AUSWERTUNG ZUR BETEILIGUNG FREIRAUMKONZEPT SCHMOLLERPLATZ

Bezirksamt Treptow-Köpenick von Berlin

Straßen- und Grünflächenamt in Zusammenarbeit mit dem Raum für Beteiligung Treptow-Köpenick

Abb. 8 Variante 1 - Längsparken: Lageplan, Wegeführung, Schnitt

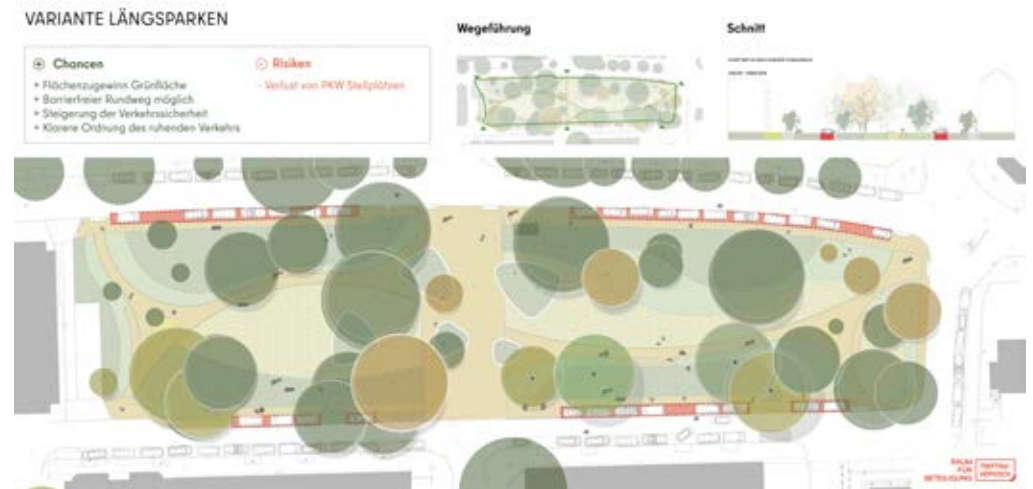
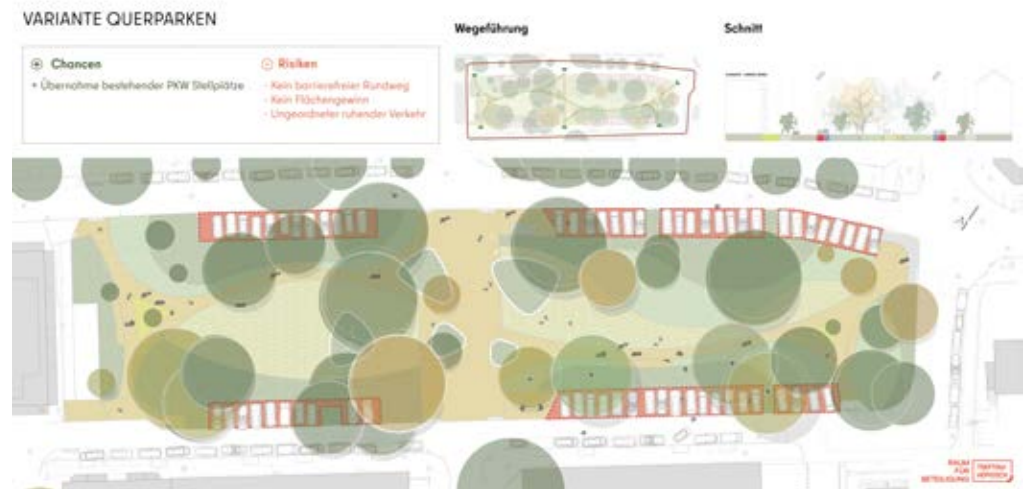
- **Sichtbarkeit an Kreuzungen:** Mehrere Kommentierende beschreiben, dass die Kreuzungen rund um die Grünanlage Schmollerplatz durch Querparken zugestellt und dadurch unübersichtlich seien – mit direkten Folgen für die Verkehrssicherheit, insbesondere für Kinder und zu Fuß Gehende.

- **Flächengewinn für Grün und Entsiegelung:** Längsparken wird wiederholt mit mehr Raum für Bäume, Verschattung und Entsiegelung in Verbindung gebracht – ein Argument, das explizit im Kontext der Hitzebelastung des Platzes genannt wird. Ein Beitrag verweist zudem darauf, dass die Entlastung der Wurzelbereiche und die Versickerung von Regenwasser die Wasserversorgung der Altbäume verbessern.

- **Geringeres Risiko beim Ausparken:** Befürwortende sehen ein geringeres Sicherheitsrisiko, da unachtsames Ausparken bei beiden Varianten vorkomme, beim Senkrecht- und Querparken aber grundsätzlich schlechtere Sichtverhältnisse für Radfahrende bestünden.

- **Der bestehende Parkdruck würde sich verschärfen:** der mit Abstand häufigste Einwand. Anwohnende ohne eigenen Stellplatz berichten von einer bereits heute angespannten Parkplatzsituation, die sich durch den Wegfall von Stellplätzen weiter zuspitzen würde. Genannt werden auch Handwerks- und Pflegedienste sowie ältere und mobilitätseingeschränkte Menschen.

- **„Dooring“-Gefahr beim Längsparken:** Umgekehrt zum Sicherheitsargument der Gegenseite wird beim Längsparken das plötzliche Öffnen von Autotüren als eigenständiges Unfallrisiko für Radfahrende benannt.

Abb. 13: Vorzugsvariante mit Ausstattungselementen
(Die Tischtennisplatte und weitere Elemente werden erneut abgewogen)

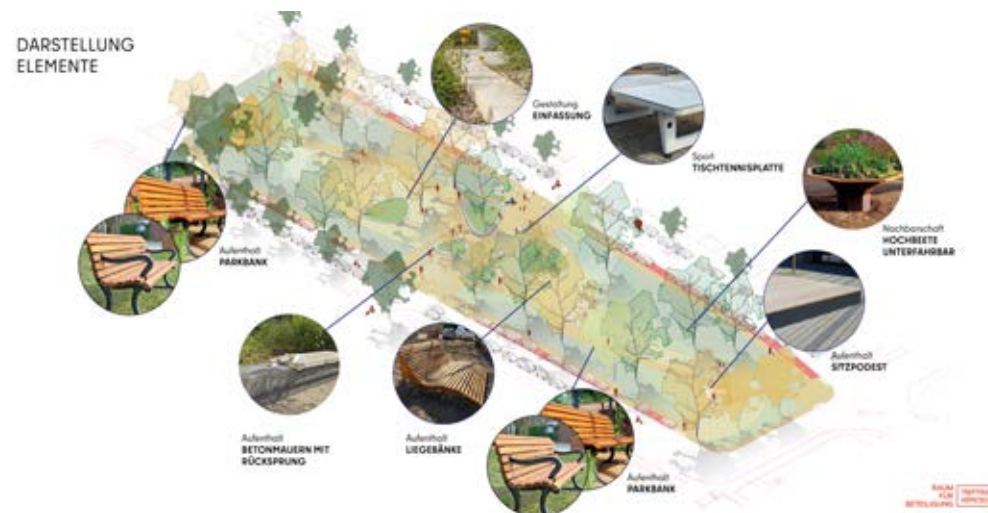
Hinweis aus der Beteiligung	Beleg in dieser Auswertung
Auf die Tischtennisplatte solle verzichtet oder sie durch ein anderes Element ersetzt werden – begründet mit Lärmbelastung im Wohngebiet, der Nähe zur Wohnbebauung und bereits bestehenden Angeboten im Umfeld.	9 Nennungen ausdrücklicher Ablehnung, zusätzlich 1 Nennung gegen weitere Aktivitätsangebote; demgegenüber 3 Nennungen für Tischtennisplatten und 1 für ergänzende Wartemöglichkeiten
Als Alternativen zur Tischtennisplatte werden ein Springbrunnen, ein Trinkbrunnen oder ein Liegeplateau vorgeschlagen.	Themenfeld Wasserelemente mit 4 Nennungen; Alternativvorschläge ausdrücklich in mehreren Beiträgen
Die Zulässigkeit der Tischtennisplatte wird mit Blick auf das Berliner Landes-Immissionsschutzgesetz infrage gestellt.	Einzelhinweis, ausdrücklich rechtlich begründet
Insektenfreundliche Begrünung mit heimischen Arten wird gewünscht.	3 Nennungen; meistgenannter Einzelwunsch im Themenfeld Natur & Klima (8 Nennungen, davon 6 zustimmend)

Eine öffentliche Toilette wird abgelehnt; zugleich wird an anderer Stelle eine Ökotoilette befürwortet.	2 Nennungen Ablehnung, 1 Nennung Zustimmung
Es wird gefragt, wer die Pflege der Hochbeete übernimmt.	1 Nennung, in der Auswertung als offene Frage geführt
Hundekotbeutelspender werden gefordert; eine abgegrenzte Hunderauslauffläche wird mit Einschränkungen gewünscht, in den Kommentaren zugleich als für den Platz zu groß bewertet.	2 Nennungen Kotbeutelspender, 2 Nennungen Auslauffläche (teilweise); Gegenpositionen in den Kommentaren
Der vorhandene Straßenbelag der Heidelberger Straße solle erhalten bleiben, da er von Kindern zum Inlineskaten und Fahrradfahren lernen, genutzt wird.	2 Nennungen im Themenfeld Wege & Verkehrssicherheit
Eine Geschwindigkeitsbarriere gegen schnell fahrende Radfahrende wird gewünscht.	1 Nennung im Themenfeld Wege & Verkehrssicherheit
Die Fläche im Mittelstück werde bereits für eine wiederkehrende Veranstaltung genutzt.	Einzelhinweis mit Bezug auf eine bestehende Nutzung
